# 改善箇所説明図

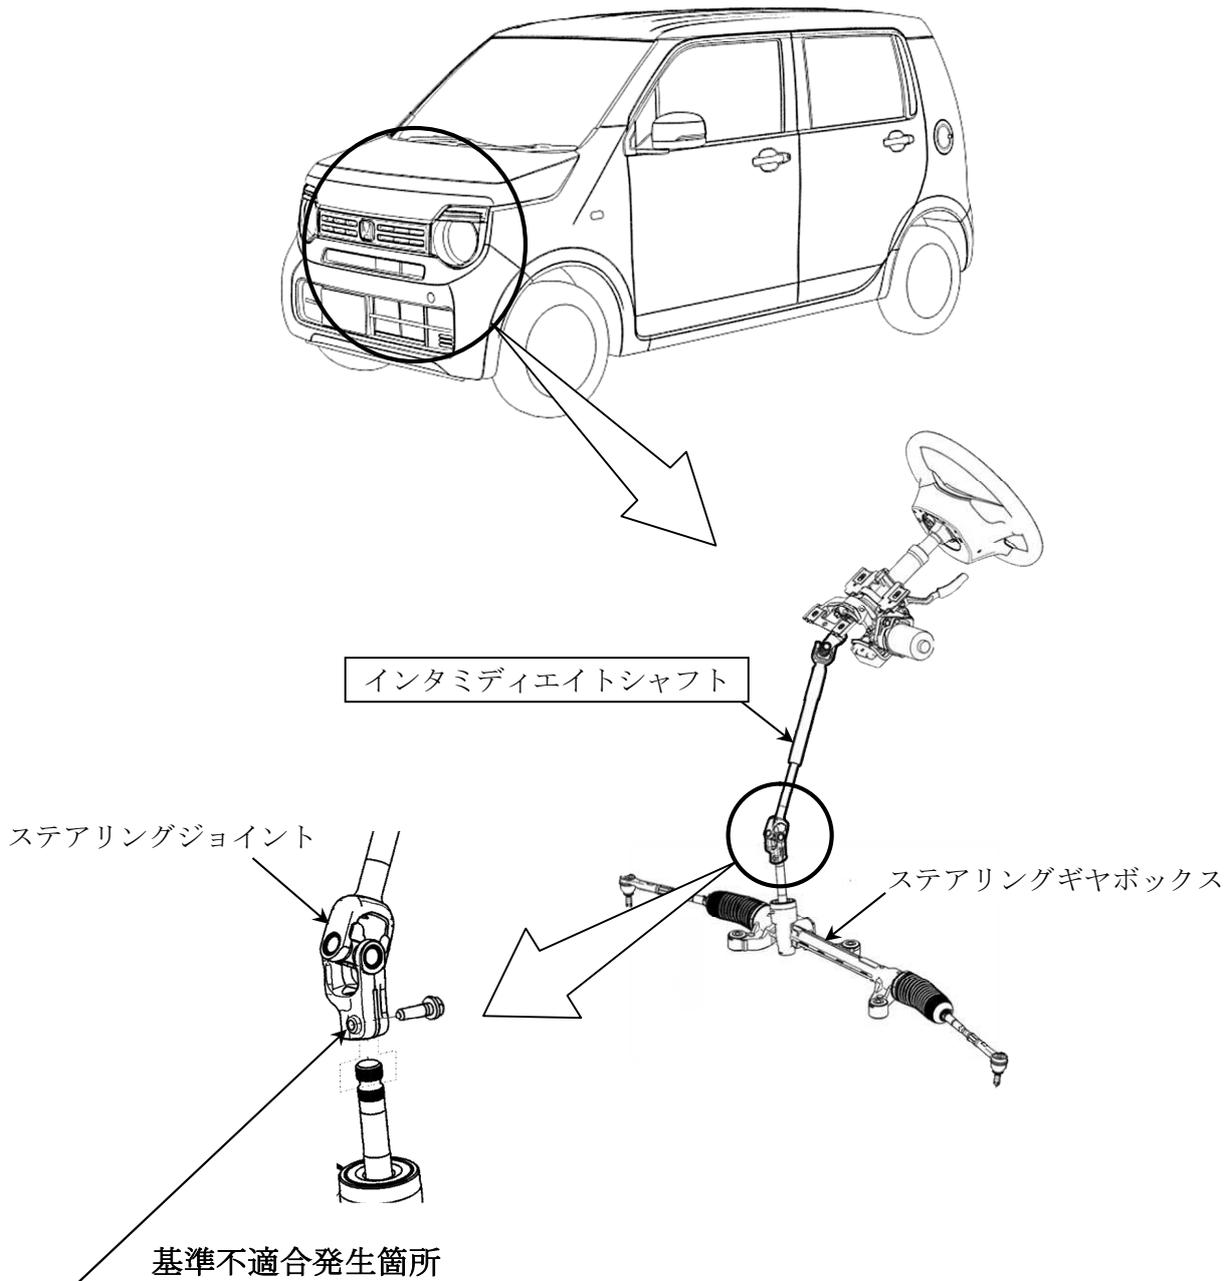
かじ取り装置において、インタミディエイトシャフトとステアリングギヤボックスを連結しているステアリングジョイントの組付け作業指示が不適切なため、正規の位置に取り付けられていないものがある。そのため、そのままの状態で使用を続けるとステアリングギヤボックスからステアリングジョイントが抜けて、かじ取り操作ができなくなるおそれがある。

全車両、ステアリングジョイントの取付け位置を点検し、正規位置に取り付けられていないものは、インタミディエイトシャフトを新品と交換する。

識別：運転者席側ドア下側ヒンジ上側ボルト頭部に黄色ペイントを塗布する。
